**AVIS RELATIF À LA PROTECTION
CONTRE LES EVENTUELS EFFETS NOCIFS ET NUISANCES
PROVOQUÉS PAR LES RAYONNEMENTS NON IONISANTS
GÉNÉRÉS PAR DES ANTENNES ÉMETTRICES STATIONNAIRES**

Commune : SERAING - Exploitant : TELENET GROUP

Référence exploitant : LG2072C

Rapport n° 613 / 2024

Figure 1 : Vue en plan des lieux de séjour et des points de contrôle

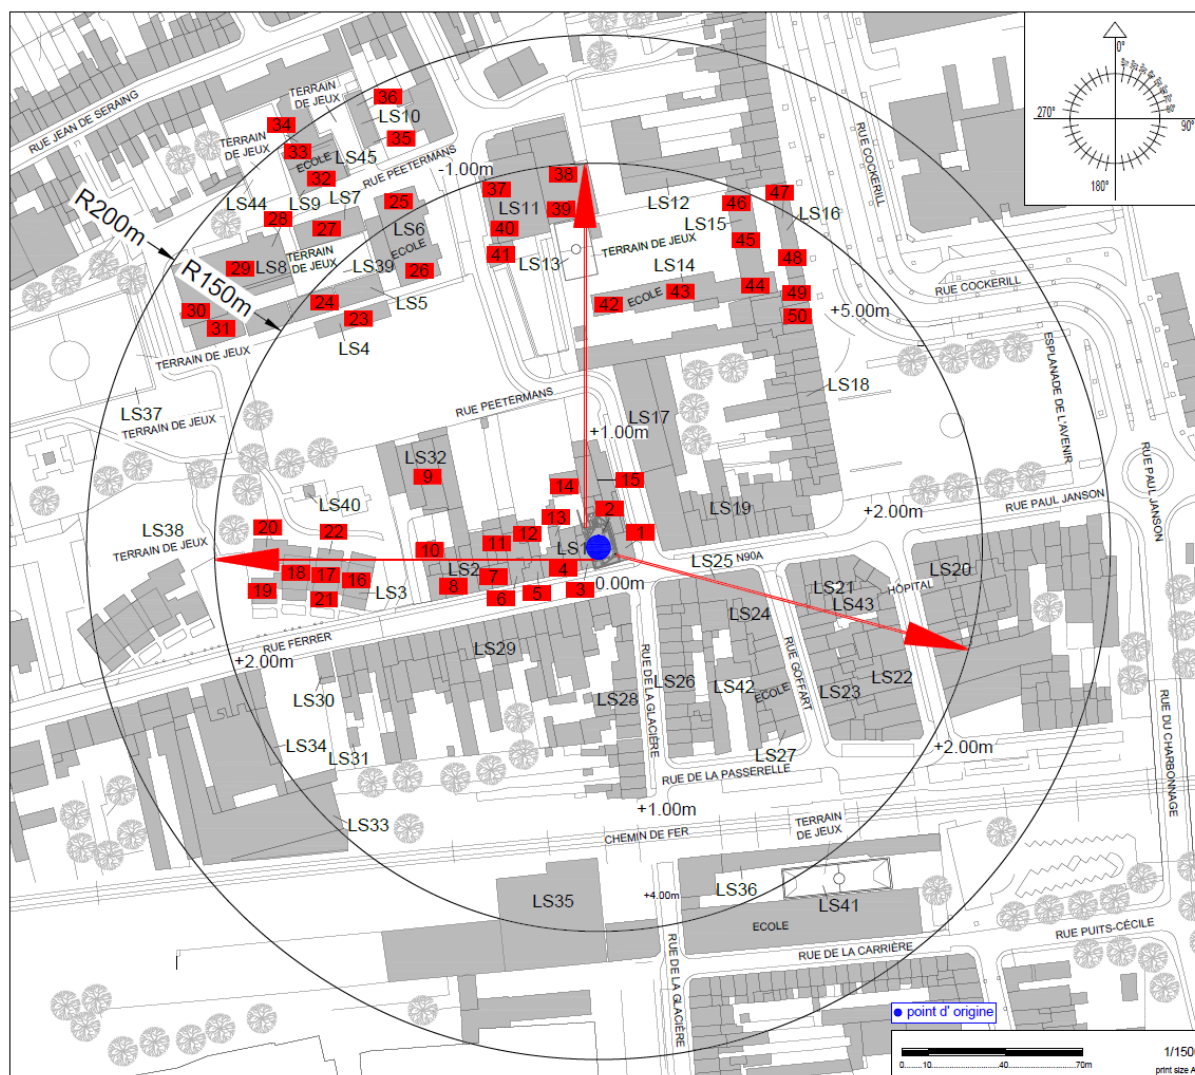
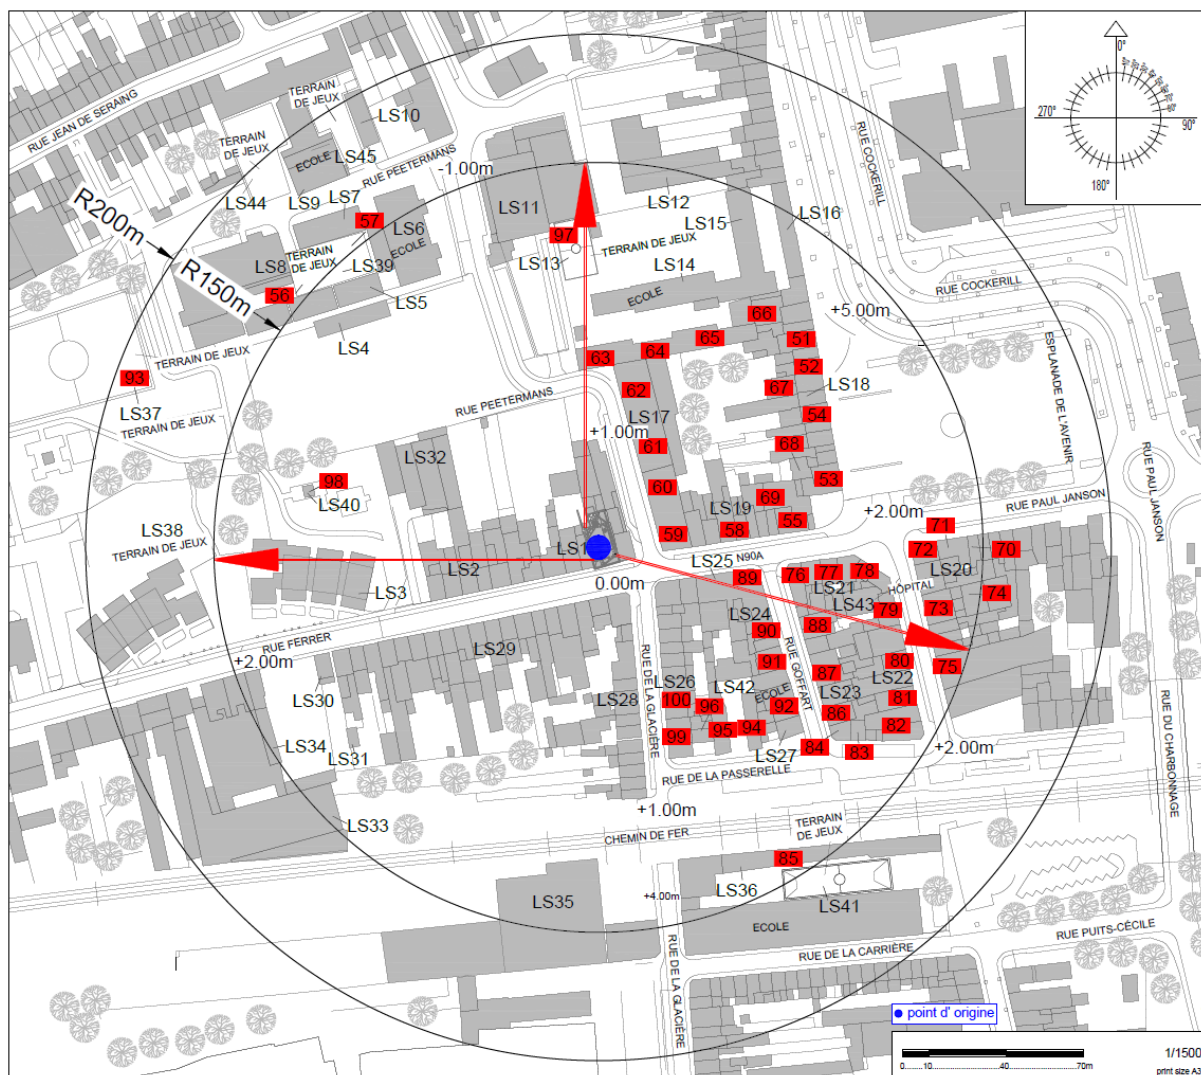
- le numéro du point de contrôle repris sur un des plans de la figure 1;
- le numéro du LS dans lequel se trouve le point de contrôle de la 1^{ère} colonne ;
- l'atténuation d'obstacle prise en compte pour le calcul de l'indice d'exposition dans le LS ;
- le résultat du calcul de l'indice d'exposition.

En ce qui concerne les antennes de l'installation mentionnées dans le tableau 1, la distance maximale à laquelle la limite pourrait être atteinte, à l'extérieur, est égale à 111,1 m. S'il n'y a pas de LS à une distance inférieure, les antennes respectent forcément la limite d'immission.

Dans le cas des LS situés à l'intérieur des bâtiments, une atténuation d'obstacle est prise en compte et il en résulte que la distance maximale à laquelle la limite pourrait être atteinte se réduit à 78,6 m.

Les résultats de l'évaluation décrite au paragraphe 4 indiquent que les antennes émettrices stationnaires de l'installation faisant l'objet du présent avis ne produisent pas, dans un lieu de séjour, un rayonnement électromagnétique maximum supérieur aux limites fixées à l'article 4 du décret.

Figure 2 : Vue en plan des installations d'antennes dans un rayon de 300 mètres autour de l'installation faisant l'objet de la demande d'avis

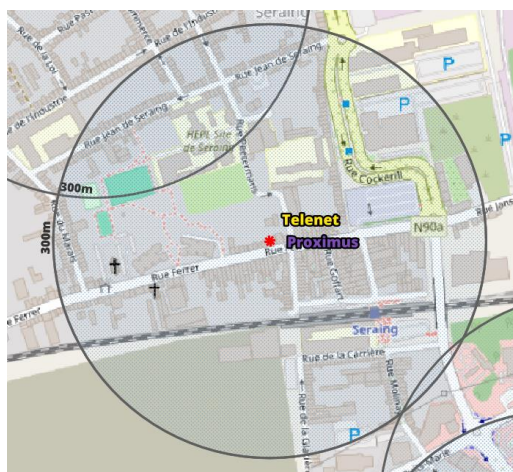
- il y a au plus 4 installations d'antennes émettrices stationnaires présentes dans la zone d'évaluation de 300 mètres de rayon représentée dans la figure 2, y inclus l'installation référencée dans le paragraphe 2 : la limite cumulative définie à l'article 4, §2 du décret est nécessairement respectée dans les lieux de séjour à l'intérieur de la zone d'évaluation de 300 mètres de rayon ;

- c) dans tous les autres cas, il a été vérifié que la limite cumulative définie à l'article 4, §2 du décret n'est pas dépassée dans les lieux de séjour sur base du nombre d'installations localisées dans la zone d'évaluation de 300 mètres de rayon représentée dans la figure 2, de leur localisation ainsi que des données inscrites dans la figure 1 et au paragraphe 4 du présent avis et dans les avis attestant le respect de la limite par installation ou de la limite abrogée de 3 V/m relatifs aux autres installations reprises dans la figure 2.

Compte tenu des considérations ci-dessus, il apparaît que l'intensité du rayonnement électromagnétique généré, dans les lieux de séjour situés dans un rayon de 300 mètres autour de l'installation référencée dans le paragraphe 2, par l'ensemble des antennes émettrices stationnaires de l'ensemble des exploitants du même site d'antennes émettrices stationnaires respecte la limite fixée à l'article 4, § 2 du décret.
